泊発電所3号炉

防潮堤の構造成立性評価方針について

(構造成立性評価の基本方針のうち解析条件の変更点他)

令和5年8月21日
北海道電力株式会社

1.2 防潮堤の形状(高さ)変更

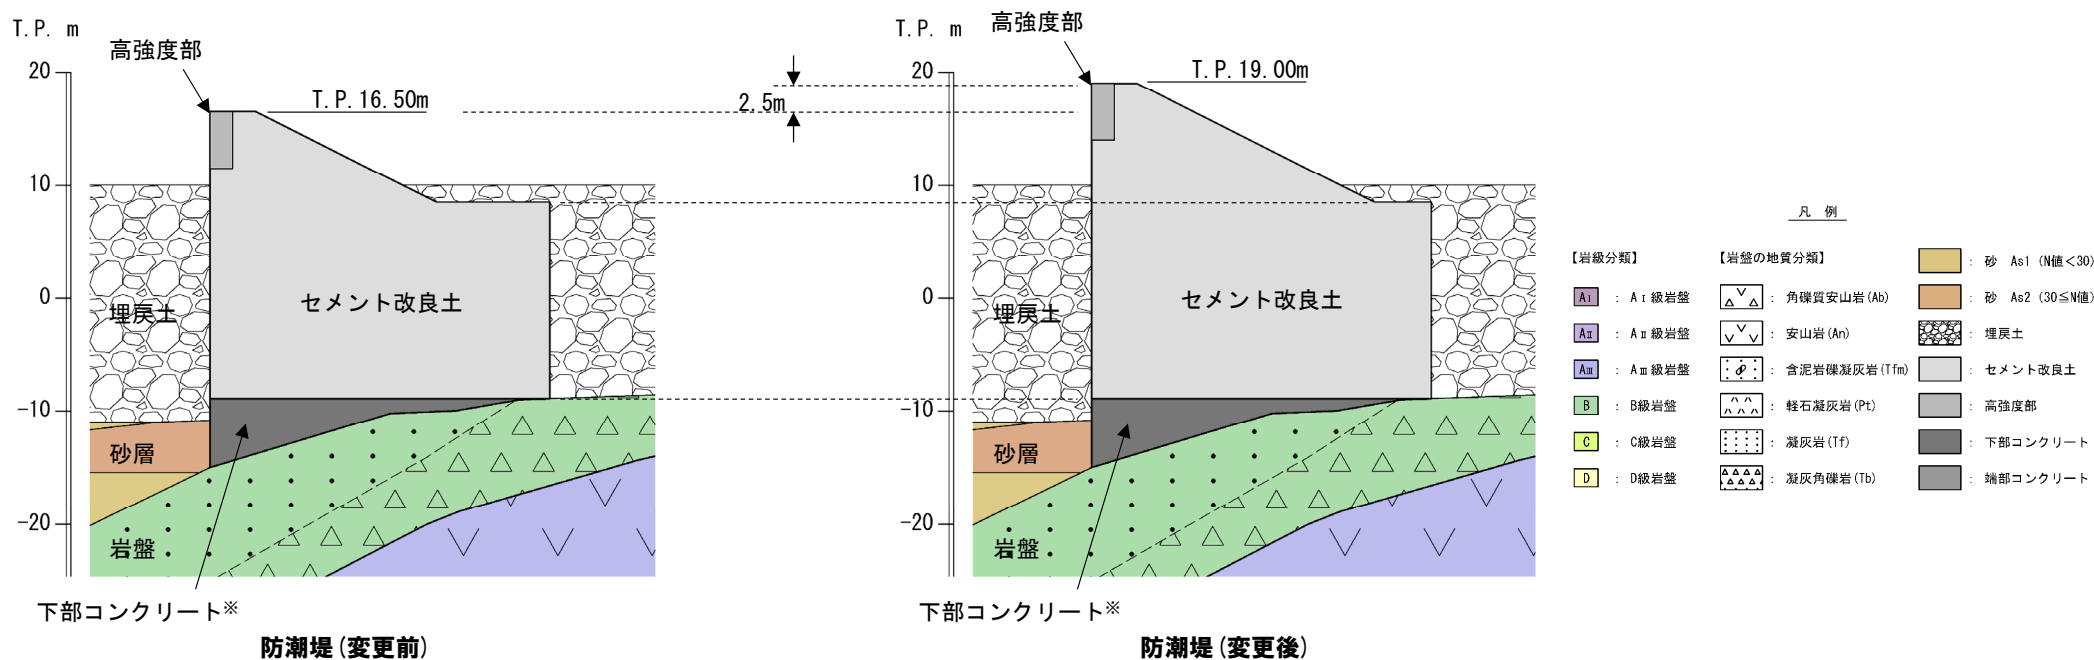
○ 防潮堤の構造成立性評価は、基本構造(セメント改良土及びコンクリート又はコンクリートによる盛土構造)を変更せず、天端高さを2.5m上げて実施する。

1.3 津波高さ及び漂流物荷重の作用位置並びに止水目地の設置高さの変更

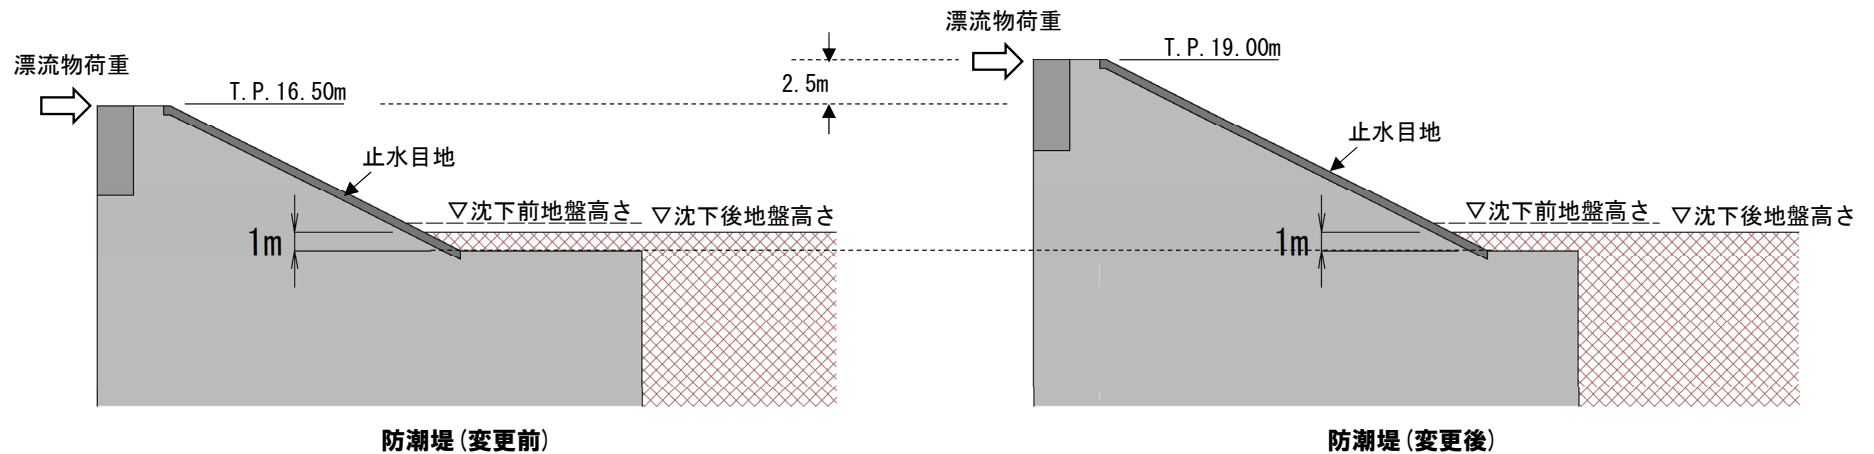
- 防潮堤高さの変更に伴い、防潮堤の構造成立性評価に用いる解析条件のうち、以下の内容を変更する。
 - 津波荷重を算出する際の津波高さは、入力津波が確定前であることから、設置変更許可段階の条件として保守的に防潮堤天端高さとしており、防潮堤高さの変更に伴いT.P.19.0mとする。
 - 漂流物荷重の作用位置は、入力津波が確定前であることから、設置変更許可段階の条件として保守的に防潮堤天端に作用させる方針としており、防潮堤高さの変更に伴いT.P.19.0mとする。
 - 止水目地の設置高さは、上端をT.P.19.0mとする。

3. 構造成立性評価断面の変更 (1/2)

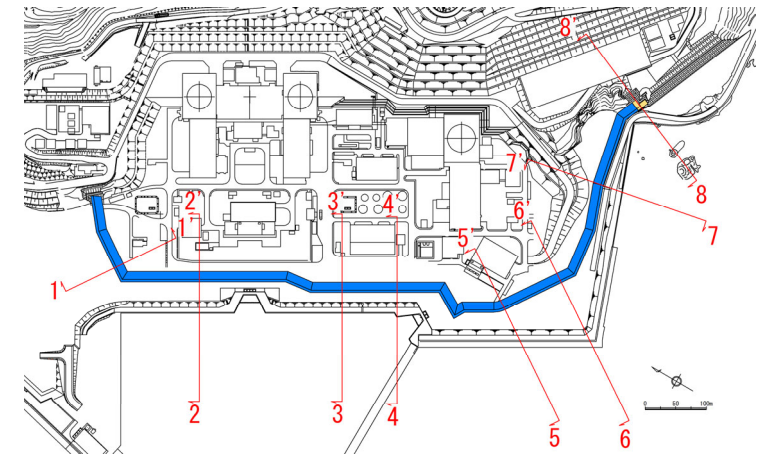
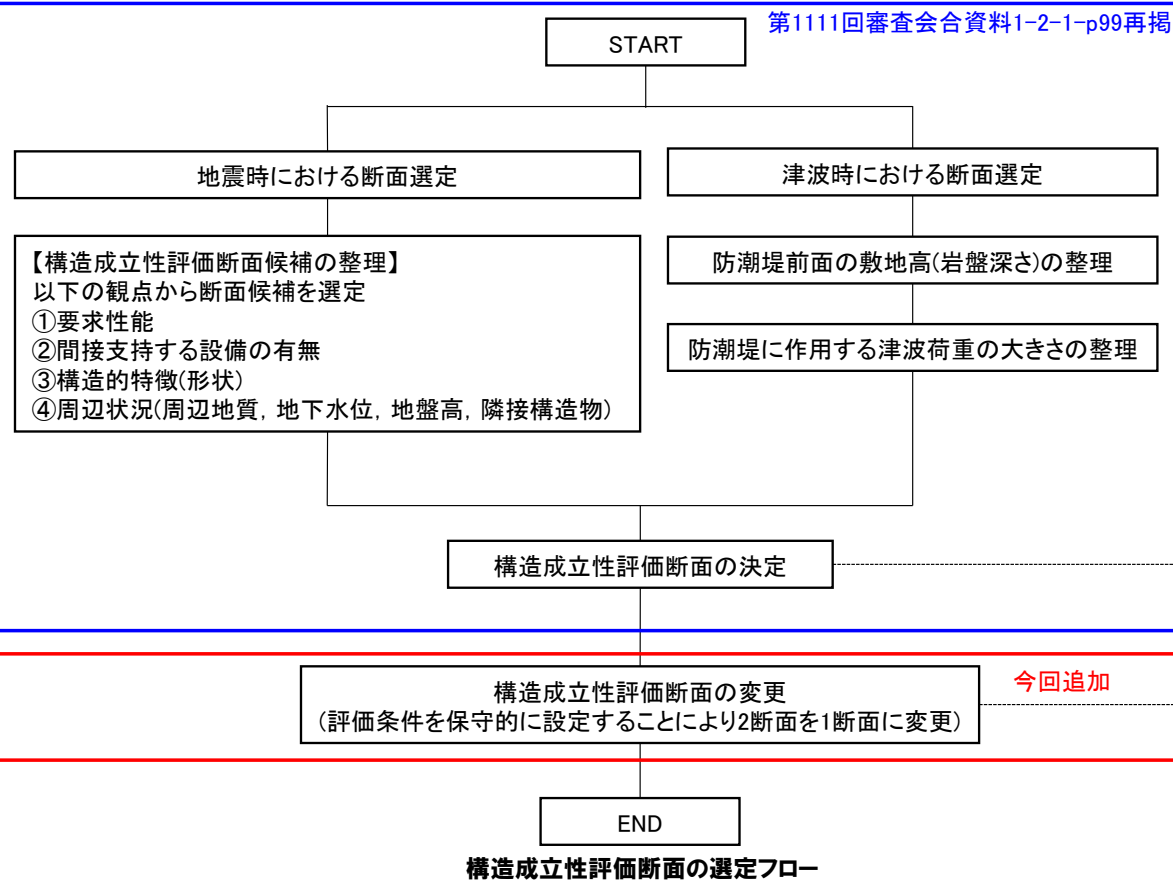
- 第1111回審査会合の説明内容を踏まえた防潮堤(天端高さT.P.19.0m)の構造成立性評価断面の選定フローを以下に示す。
- 防潮堤(天端高さT.P.19.0m)の構造成立性評価断面は、評価条件を保守的に設定することにより、第1111回審査会合において選定した2断面を1断面に変更する。

「2-2' 断面」及び「6-6' 断面」に選定

- 「2-2' 断面」のみに変更
- 【変更する際の観点】
- ・防潮堤前面に作用する津波波力
 - ・防潮堤背面に作用する土圧(背面盛土含む)
 - ・防潮堤の高さ
 - ・岩盤掘削の有無

- 第1111回審査会合では、「③構造的特徴(形状)」及び「④周辺状況」から断面候補を整理した結果、「2-2'断面」及び「6-6'断面」を選定した(第1111回審査会合資料1-2-1-p99~109参照)
 - 2-2'断面:岩盤掘削がある断面において、防潮堤天端から岩盤までの高さが高い、地表面からの岩盤深さが深い、前面地盤高が深い断面
 - 6-6'断面:岩盤掘削がない断面において、防潮堤天端から岩盤までの高さが高い、地表面からの岩盤深さが深い、前面地盤高が深い断面
- 2断面(「2-2'断面」及び「6-6'断面」)を1断面に変更する際、以下の観点に着目する。
 - 防潮堤前面に作用する津波波力:「2-2'断面」の方が大きい。
 - 防潮堤背面に作用する土圧(背面盛土含む):「6-6'断面」の方が大きい。
 - 防潮堤の高さ:「2-2'断面」の方が高い。
 - 岩盤掘削の有無:「2-2'断面」は岩盤掘削を行う計画であるが、「6-6'断面」は岩盤掘削を行わない計画である。
 - ⇒ 「③構造的特徴(形状)」の観点のうち岩盤掘削の有無の観点について、防潮堤の基礎地盤のすべり安全率を確保するために岩盤掘削を行う方が、岩盤と砂層又は埋戻土層の境界部において下部コンクリートに応力集中が生じ、下部コンクリートにとって厳しい評価となることが考えられる。
- 上記より、構造成立性評価は「2-2'断面」で行う。土圧については「6-6'断面」の土圧を「2-2'断面」に作用させ、評価条件を保守的に設定する。
